Compte rendu Technical Committee 13 mars 2024

- 1/ Introduction
- 2 / Système anti collision
- 3/ Réponse questionnaire TC février
- 4/ Annexe G
- 5/ Puissance moteur
- 6/ Proposition RDC 2028
- 7/ Mât standardisé

/ FONCTIONNEMENT Outil éco score:

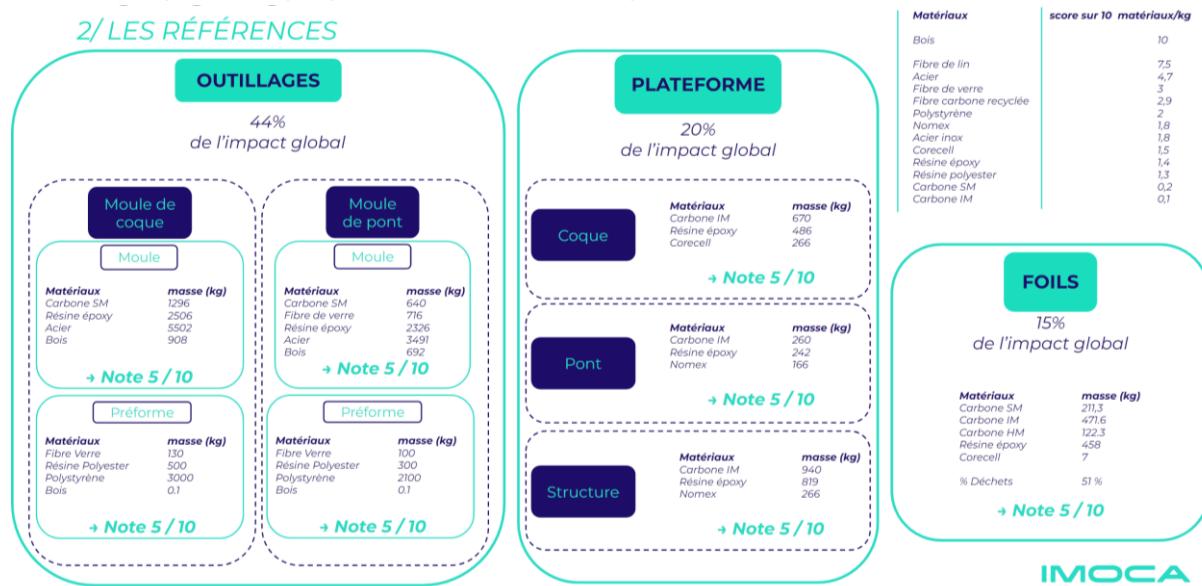
- FOCUS SUR LE MATÉRIAUX DES 3 POSTES LES PLUS IMPACTANTS

70 % de l'impact global

- CRÉATION DE SCORE MATÉRIAUX : Note / 10
 directement proportionnel à leur impact environnemental
Matériaux score sur 10 matériaux/kg

Bois	10
Fibre de lin	7,5
Acier	4,7
Fibre de verre	3
Fibre carbone recyclée	2,9
Polystyrène	2
Nomex	1,8
Acier inox	1,8
Corecell	1,5
Résine époxy	1,4
Résine polyester	1,3
Carbone SM	0,2
Carbone IM	0,1

- CRÉATION DE LA RÉFÉRENCE ISSUE DE LA MOYENNE DES RÉSULTATS ACV
Note de la référence est basée à 5/10
 Les masses de matériaux utilisés sont multipliées par le score matériaux. Ce score est rapporté à la note de 5/10.
 Fixe le seuil pour chaque poste de réduction d'impact.

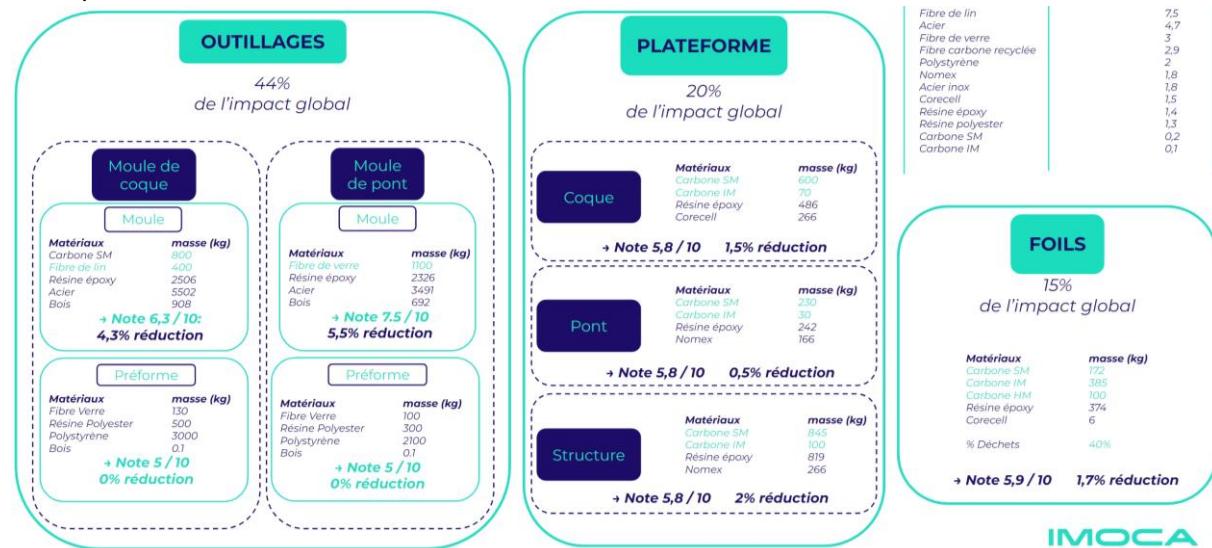
Question Pifou : les masses prise en compte ici sont-elles les masses en sortie de chantier ou les masses après les chantiers d'hiver ? Il faut prendre en compte qu'il y a 250-300 kg de structure qui ont été ajoutées et qui donc sont à prendre en compte dans la ref.

- ➔ Ce sont les masses en sortie de chantier ; oui effectivement il faut augmenter les masses références prenant en compte les augmentation des chantiers d'hiver (~8% de masse en +)
- Pifou : pourcentage de déchets de foils : c'est une moyenne des constructions à plat hors plan ?
- ➔ Oui c'est la moyenne des deux méthodes ; la partie outillage pour le drapage plan va être ajoutée à la masse moyenne de matériaux commandés. Le pourcentage de chute est ici calculé comme suit : masse de déchets /masse totale de matériaux commandée
- Pifou construit actuellement des foils à 250% de chute (calcul du pourcentage non précisé)

→ Il faudrait effectivement appliquer la brique des foils pour chaque nouvelle paire de foils construits.

- EVALUATION DES ALTERNATIVES DE CONSTRUCTION

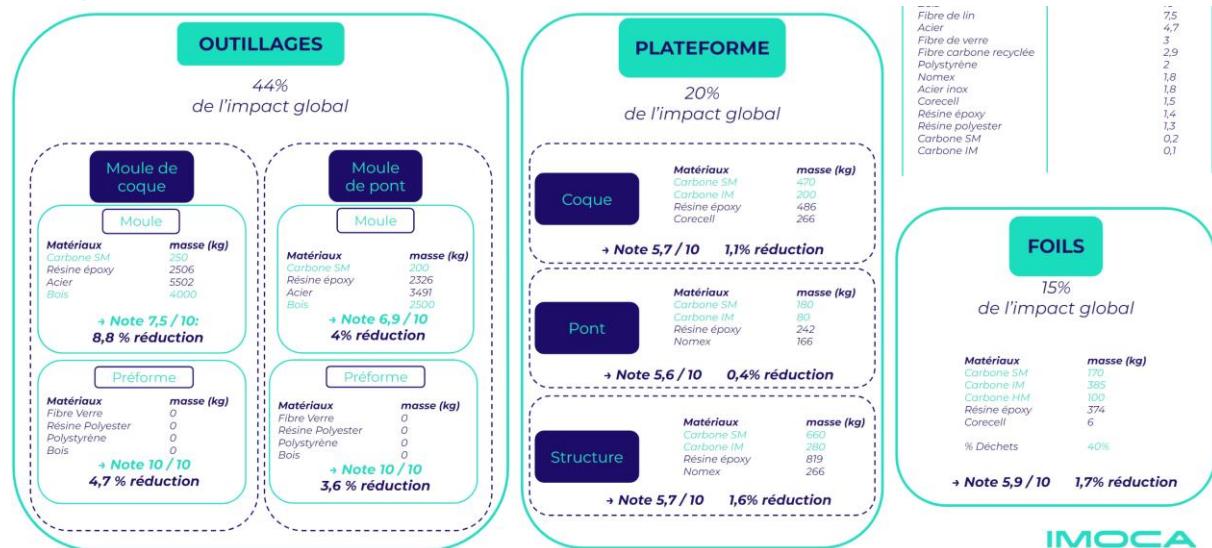
Note globale doit impérativement être >5,75/10

La masse des matériaux choisis pour une nouvelle construction sont multipliés par le score matériaux. Ce score est rapporté à une note /10, en comparaison à la référence.

Exemple de réduction de 15,5 % :

Exemple de réduction de 25%
